CTP Architectes Ordre des Architectes LR° S01312									
COMPTRE RENDU N° 12						PV			
		Date de la visite :		Mardi 09/05/2023		12			
P1		Maître d'ouvrage :		PALAVAS-LES-FLOTS		00			
		Adresse :		16 Boulevard Maréchal Joffre 34250 PALAVAS-LES-FLOTS					
		Opération :		REHABILITATION DE LA CAPITAINERIE					
		Adresse :		Port de plaisance de Palavas-les-Flots					
		Marché n° :		23POR01					
Maîtrise d'Ouvrage :		MAIL		TELEPHONE		* Diffusion			
Représenté par, Mr Rolland		dgs@palavaslesflots.com		06 48 54 88 62		x			
Dir.° Services Techniques : M. Pagel Grechi		directeur.port@palavaslesflots.com		06 22 56 83 26		x			
AMO : Mr Gallego		c-energia@orange.fr		06 11 02 37 79		x			
Maître de Port : Mr Merles		maitredeport1@palavaslesflots.com		06 09 27 31 87		x			
Dir.° Services Techniques : Mme Olivier		audrey.olivier@palavaslesflots.com		06 43 49 95 04		x			
Service Marché : Mme Reynes		marches.publics@palavaslesflots.com				x

PHOTOS du : Mardi 09/05/2023

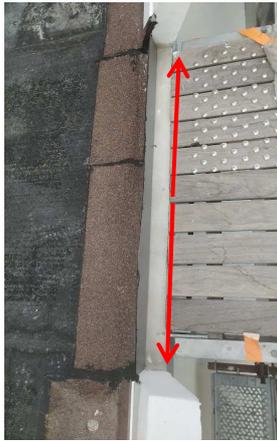
01	Appui d'échafaudage hors sol - Fournir PV de réception échafaudage
02	Bord de dalle à étancher / Palier R+1 > SEM-MARCORY
03	Structure menuiseries/plancher à rabaisser de 25 mm pour permettre la pente du plancher
04	Grilles à ventelles à remplacer par grilles à ventelles en inox + Soubassement A REPENDRE
05	IDEM Photo n°03 + fixation à finaliser sur l'ensemble
